Názov:	Pokyn na uskutočnenie Zmeny TECHNICKO – HYGIENICKÁ ÚDRŽBA ŽELEZNIČNÝCH KOĽAJOVÝCH VOZIDIEL PRE STREDISKO Humenné				
Miesto:	Humenné, Tolstého 11	Dátum	3.3.2023	Čas	17:00

Stavba: TECHNICKO–HYGIENICKÁ ÚDRŽBA ŽELEZNIČNÝCH KOĽAJOVÝCH VOZIDIEL PRE STREDISKO HUMENNÉ

Vec: Pokyn č.036/2023/THUHE/ - SO 3412 Rekonštrukcia haly a úpravy pre stabilný umývač (HSU)

Obrázok č. 1 Rez halou stabilného umývača (žľab označený zelenou farbou)

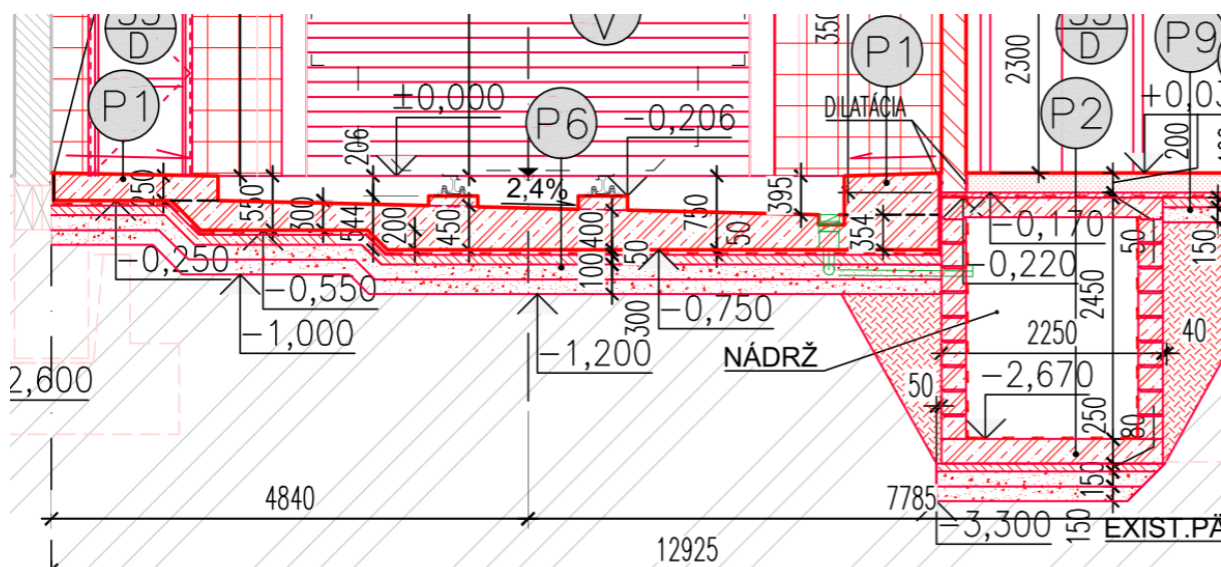
V objekte Rekonštrukcie haly pre stabilný umývač je uvažované s vytvorením spádovanej železobetónovej dosky. V priestore umývania vlakov bude voda z umývacieho cyklu stekať do nádrží, ktoré sú umiestnené pod vstavkom objektu. jednotlivé vody budú odvádzané podľa čistiacieho cyklu umývača, čomu je prispôsobené aj spádovanie dosky

umývača a žľabov. Pre zabezpečenie bezpečnosti s vytvorením plochy v rovine, bez zmeny výškovej úrovne na spádovanej doske, navrhujeme osadenie krytu odvodňovacieho žľabu.

- možnosť odstránenie vzniknutých odpadových vôd z čistiaceho cyklu
- smerovanie vzniknutých odpadových vôd podľa umývacieho cyklu technológie
- zabezpečenie bezpečného pracoviska vytvorením roviny v časti dosky s použitím roštu.

V objekte Rekonštrukcie haly pre stabilný umývač je uvažované s vytvorením spádovanej železobetónovej dosky. V priestore pre umývanie vlakov bude voda z umývacieho cyklu stekať smerom k vstavku objektu. Z dôvodu bezpečnosti a pre potrebu vytvorenia plochy v rovine bez zmeny výškovej úrovne, projektant navrhuje osadenie odvodňovacieho žľabu.
